Bakgrunn for vedtak om konesjonsendringer og MTA

420 kV Sogn–Ulven

Norges
vassdrags- og
energidirektorat

Tiltakshaver Statnett SF
Referanser 201800810-202 og 202101545-26
Dato 02.11.2021
Ansvarlige Lisa Vedeld Hammer og
Anne Johanne Kråkenes
Saksbehandlere Lars Hagvaag Seim og Matilde Anker

Figur 2: Opprinnelig og ny plassering av borehull og kum ved Økern S etter Statnetts dialog med KLP Eiendom og Statens vegvesen (Kilde: brev fra Statnett av 08.09.2021).

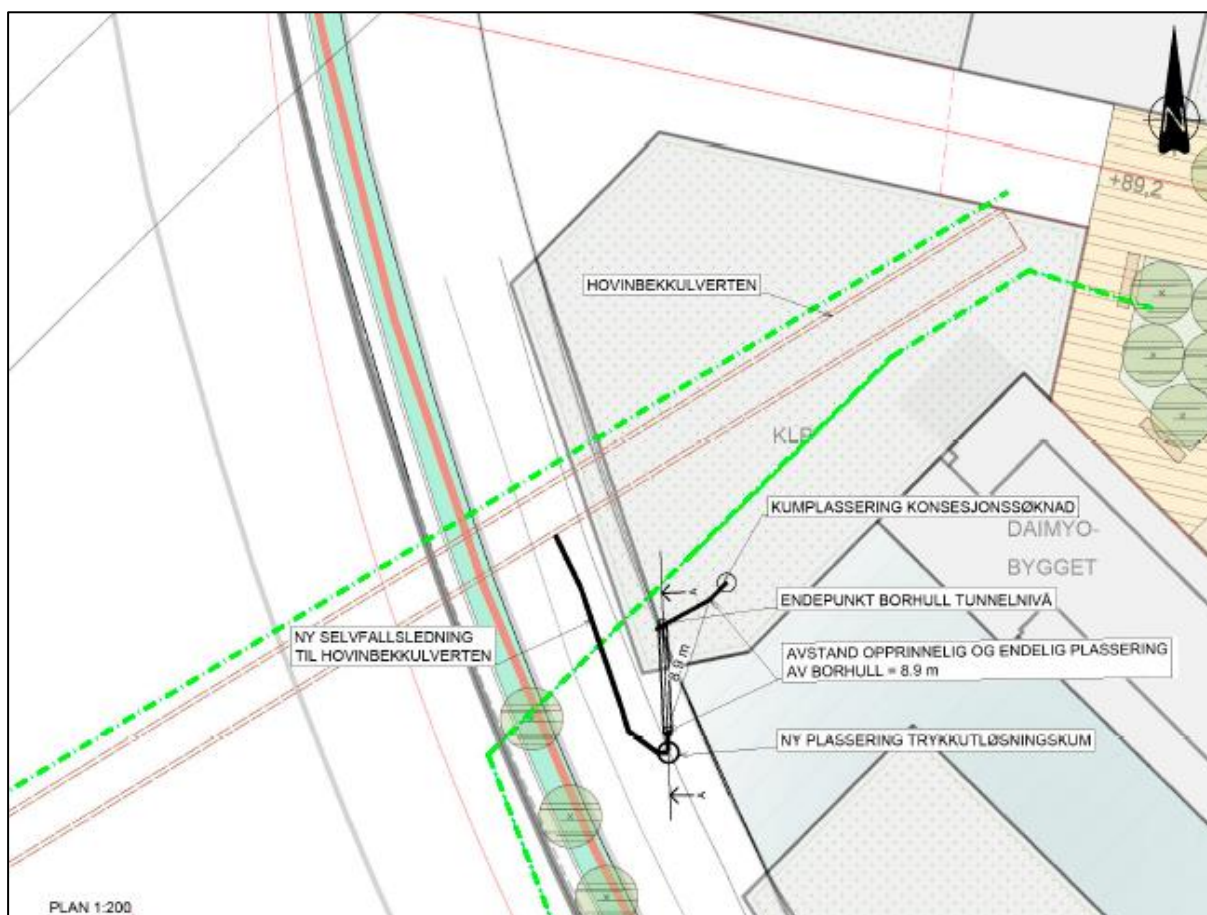
Under høringen av endringssøknaden meldte KLP Eiendom Oslo AS (KLP) at det omsøkte borehullet og kum i dagen ville være i konflikt med KLPs utbyggingsplaner på egen eiendom på Økern S. I tråd med overordnende arealplaner skal det berørte arealet transformeres som del av den nye Hovinbyens sentrumsområde. Detaljreguleringsprosessen startet i 2016. KLP varslet derfor at den omsøkte plasseringen av borehull og kum ville bli svært problematisk.

Statnett oversendte endringene til Statens vegvesen (SVV) den 22. juni 2021. I brev til Statnett av 28. juni 2021 skriver SVV at begge de foreslåtte alternativene ligger for nær Ring 3 med tanke på å ivareta framtidig utvikling av veisystemet. SVV stiller krav om det er minimum 8 meter fra veikant/veirekkverk på Ring 3 til nytt borehull og kum.

I brev til NVE datert 8. september 2021 skisserer Statnett en løsning som både overholder SVVs avstandskrav og som aksepteres av KLP. Sammenlignet med konsesjonssøknaden er borehullet flyttet vestover, ca. 8,9 meter fra opprinnelig plassering. Avstanden til veikant/veirekkverk på Ring 3 til senter av borehull er ca. 9,2 meter, mens avstanden til ytterkant av kum er omtrent 8 meter. Opprinnelig og ny plassering vises i figur 2 under.

Som beskrevet i kapittel 3.4 overfor hadde KLP Eiendom Oslo AS vesentlige merknader til omsøkt plassering av nytt borehull og kum i dagen ved Økern S da plasseringen var i direkte konflikt med deres utbyggingsplaner. Det har vært en konstruktiv dialog mellom Statnett og KLP i etterkant av høringen der ulike alternative plasseringer er vurdert. Statnett har også konsultert Statens vegvesen (SVV) pga. tiltakets nærhet til Ring 3. NVE legger til grunn at KLP ikke har merknader til justert plassering av borehull og kum slik det er beskrevet i Statnetts brev til NVE av 8. september 2021. Vi konstaterer at justert plassering av borehullet er i overenstemmelse med SVVs avstandskrav.

Figur 4: Utsnitt fra Statnetts situasjonsplan for Rektorhaugen, kilde Statnett 26. juni 2021. NVE har lagt inn tegnforklaringen til venstre på planen. Se vedlegg 2 for komplett plan med tittefelt.

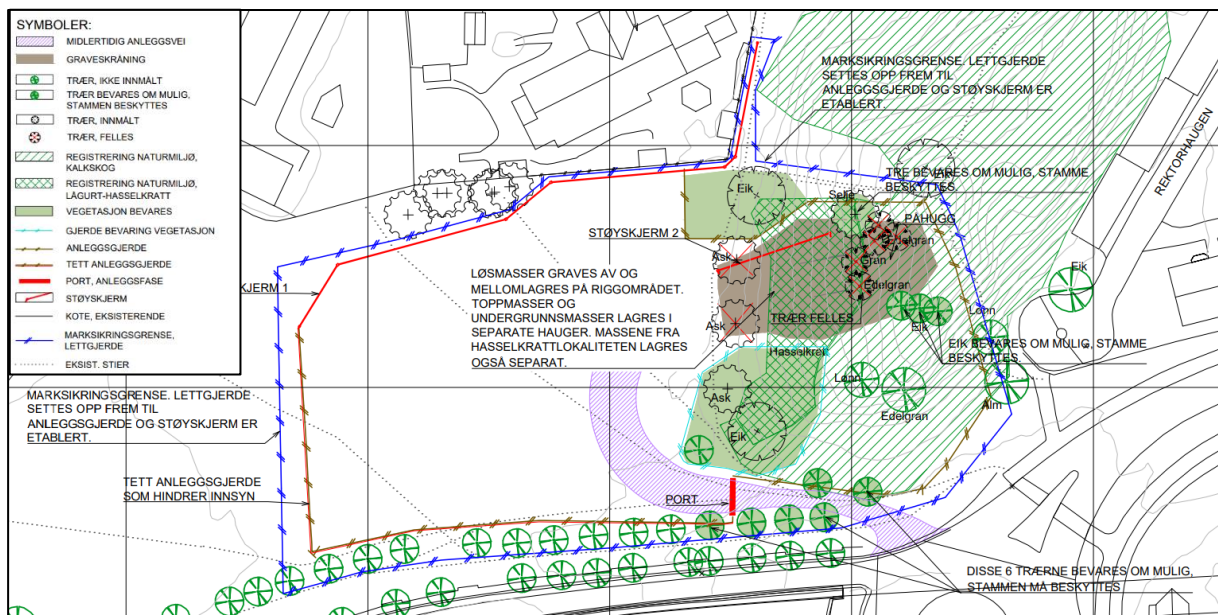
Rektorhaugen barnehage, Foreldregruppen m.fl. har kommentert at det ikke skal gjennomføres støyende arbeider i barnehagens åpningstid, og særlig ikke når barna sover ute eller har utetid. Oslo kommune mener det ikke skal forekomme sprenging i dagen i barnehagens åpningstid. Statnett kommenterer at om de ikke skal kunne arbeide på dagtid, vil de støyende arbeidene belaste beboere i området mer enn slik de har planlagt nå, og at anleggsperioden vil utvides med flere måneder. Likevel vil Statnett tilstrebe at anleggsarbeidene som generer støy over støygrensen for barnehagen i den første fasen, gjennomføres utenom barnehagens åpningstid. Foreldregruppen påpeker i sin uttalelse at plassering av tunnelviftene bør endres for å minke støyplassene, og at viftene må bygges inn. Statnett kommenterer at disse forholdene er ivaretatt ved at innbygging av viftene er et krav i kontrakt med entreprenør, og at plasseringen er endret.

Kanvas-barnehagen har kommet med forslag om at støyskjermer skal bygges støyaabsorberende og med lysinnslipp mot barnehagens uteområde. Statnett kommenterer at støyskjermer nærmest barnehagen vil plasseres slik at både støybegrensning og lysinnspill blir best mulig, og at de vil ha en dialog med Kanvas om dette. NVE mener Kanvas' innspill er ivaretatt. Foreldregruppen har kommentert at den utvidete byggetiden vil øke støybelastningen for barnehagen. NVE er enig i at økt byggetid vil øke lengden på tiden med støyende arbeider, men mener Statnett har laget en god plan for å avbøte på dette, se også neste avsnitt.

Anleggskonsesjonen oppstiller krav til plassering av støyskjermer på Rektorhaugen og Statnett har i MTA omtalt dette i kapittel 6.5. Som tillatelsen tilsier planlegger Statnett å etablere en tett støyskjermer mellom anleggsområdet og barnehagen (merket med rød heltrukken linje i figuren over). Denne vil også fungere som permanent anleggsgjerde. Videre skal det etableres en støyskjermer langs forskjæringen til tunnelen retning barnehagen (merket med rød heltrukken strek i mørkt skravert område), og de planlegger å sette opp riggen for anlegget slik at denne skjermer mot barnehagen, og mulig mot Ullevålsletta og naboer i vest. Konsesjonær har også beskrevet at de vil vurdere å etablere støyskjermer i stedet for tett anleggsgjerde på vestsiden av riggarealet mot Ullevålsletta for å skjerme beboerne ytterligere. Videre omtaler konsesjonær i kapittel 6.5.2 i MTA at hvilke tidsrom entreprenør får jobbe i skal planlegges for å minimere støyplassene for barnehagen og beboerne i området.

Statnett har gjennomført nye støyberegninger for området ved Rektorhaugen pr. 13. mai 2021. Beregningene var vedlagt Statnetts kommentarer til høringsuttalelsene i brev av 19. mai 2021. Støyberegningene viser at tiltakene de planlegger å etablere vil ha god effekt for å dempe støyplassene for barnehagen og for de nærmeste boligene. Se vedlegg 1 for de oppdaterte støyberegningene av 13. mai 2021.
